改善箇所説明図

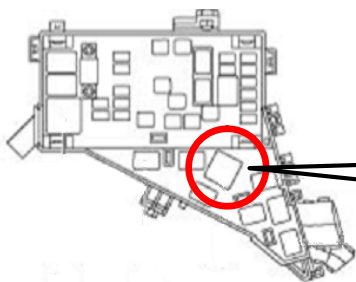
排出ガス発散防止装置の2次エアポンプにおいて、当該ポンプを制御するリレー内の接点の押付け力が不適切なため、接点オン時にアーク放電が発生し、接点が溶着され電流が流れ続けることがある。そのため、当該ポンプのポンプモーターが常時回転となり、2次エア配管の内圧が上昇し警告灯が点灯、そのまま使用を続けると、ポンプが高温となり樹脂部品が溶損し異臭や煙が発生、最悪の場合、火災に至るおそれがある。

全車両、2次エアポンプのリレーを対策品に交換する。

メインヒューズボックスの車両前方、中心側&上部に黄色ペイントを塗布する。
